INFORME DE COMISIÓN

Objeto de la comisión: Realizar la revisión de 16 aires acondicionados ubicados en el edificio No. 4 Laboratorios de Cómputo, para su puesta en operación.

Fotos de los Equipos instalados:

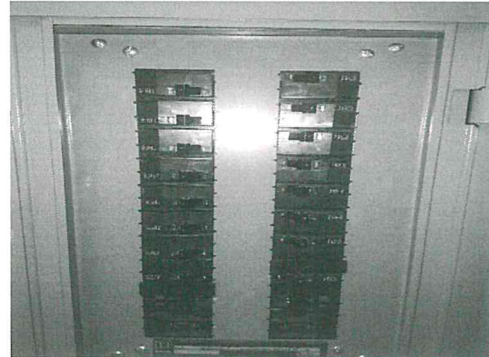
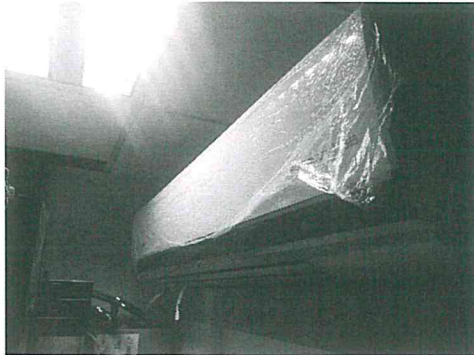
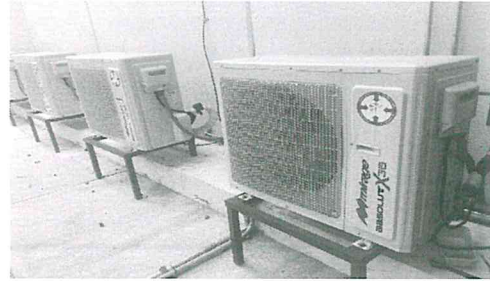
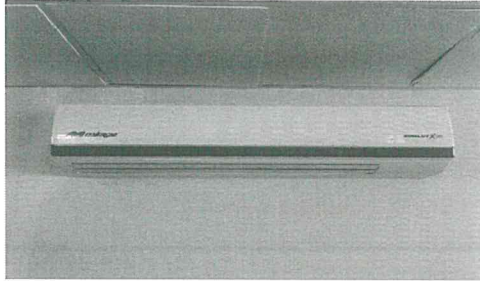
- No se cuenta con control remoto de los equipos. (se requiere confirmar la existencia de los controles remotos de los equipos).
- Se realiza una revisión al tablero eléctrico y de encuentra que los termo magnéticos de protección de los equipos son de 2X20 Amper.
- El tablero cuenta con 3 fases de alimentación.
- Los equipos cuentan con interruptor de cuchillas junto a cada unidad.
- No cuentan con filtro deshidratador.
- Son unidades con refrigerante R-22.
- La instalación eléctrica es adecuada.
- La instalación hidráulica (refrigerante) aparenta estar correcta.
- No se pudo revisar nivel del refrigerante, esto porque las válvulas de los equipos se encontraron cerradas.
- Se encontró el cable de descarga del pararrayos roto cerca de los equipos

- ✓ La Instalación eléctrica e hidráulica en apariencia se encuentran bien realizadas, sin embargo en lo hidráulico, al no tener las válvulas del refrigerante de los equipos abiertas, no se puede valorar si están correctas las soldaduras, y puedan presentar fugas de gas refrigerante.
- ✓ Los circuitos de protección de los equipos son pequeños de acuerdo a la capacidad.
- ✓ El cable del pararrayos esta suelto y sin conexión a tierra.

Se recomienda realizar el cambio de circuitos de protección eléctrica de 2x20 amperes por 2x30 amperes, realizar una prueba de vacío a cada equipo para comprobar que no existen fugas ni humedad que pudieran contaminar el refrigerante, una vez concluida esta actividad abrir las válvulas y cargar el refrigerante R-22 a 60 Lb.

Sería conveniente instalar una tierra física en delta, para el pararrayos e interconectar con la tierra física del site.
